6. Система информации на объекте
МБУДО «Арт-Центр» г. Находка, 692930, Приморский край, г. Находка, ул. Бокситогорская, 8

I Результаты обследования:

Фото 6.1

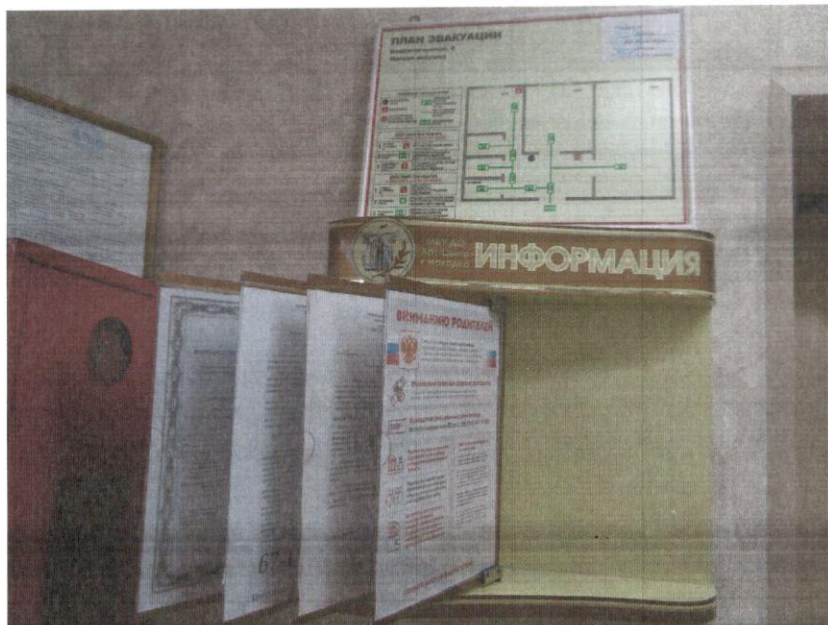
6.1	Визуальные средства	есть		6.1-6.2	Отсутствуют визуальные средства информации на путях движения и перед зонами оказания услуг, доступные для инвалидов по зрению.	К,О,С, Г,У	Обустроить после входа в здание визуальную схему зон оказания услуг и санитарно-гигиенических помещений, доступных для инвалидов. Разместить пиктограммы на путях движения инвалидов внутри здания (на стене со стороны дверной ручки, на высоте 1,35 м по нижнему краю пиктограммы).	Текущий ремонт

6.2	Акустические средства	есть			Отсутствует кнопка вызова помощника.	К,О,С, Г,У	Обустроить кнопку вызова помощника.	Текущий ремонт
6.3	Тактильные средства	нет			Отсутствуют тактильные средства информации на путях движения внутри здания и зонах оказания услуг, отсутствуют схемы расположения зон оказания услуг и санитарно-гигиенических помещений, доступные для С,	С С	См. п. 6.1. Обустроить мнемосхему не далее 4 м от входа по правой стороне. Организовать оказание ситуативной помощи С со стороны сотрудника учреждения на путях движения внутри здания.	Текущий ремонт

информация об учреждении и графике его работы, размещенная перед входом в здание, не дублируется шрифтом Брайля.	С	Обустроить рядом входом в здание табличку с информацией об учреждении и графике его работы, дублированной шрифтом Брайля.
	ОБЩИЕ требования к зоне	Система средств информации зон и помещений должна предусматривать возможность получения информации о размещении и назначении функциональных элементов, расположении путей эвакуации, предупреждать об опасности в экстремальных ситуациях и т.п. Системы средств информации должны быть комплексными для всех категорий инвалидов (визуальными, звуковыми и тактильными). Знаки и символы должны быть идентичными в пределах здания. Система оповещения о пожаре - световая, синхронно со звуковой сигнализацией.

ВНД (С), т.к. полностью отсутствует тактильная информация, а также информаторы и пиктограммы на путях движения

Для адаптации зоны необходимо обустроить после входа в здание визуальную схему зон оказания услуг и санитарно-гигиенических помещений, доступных для инвалидов. Разместить пиктограммы на путях движения инвалидов внутри здания (на стене со стороны дверной ручки, на высоте 1,35 м по нижнему краю пиктограммы). Обустроить кнопку вызова помощника. Обустроить мнемосхему не далее 4 м от входа по правой стороне. Организовать оказание ситуативной помощи инвалидам с нарушением зрения со стороны сотрудника учреждения на путях движения внутри здания. Обустроить рядом входом в здание табличку с информацией об учреждении и графике его работы, дублированной шрифтом Брайля.
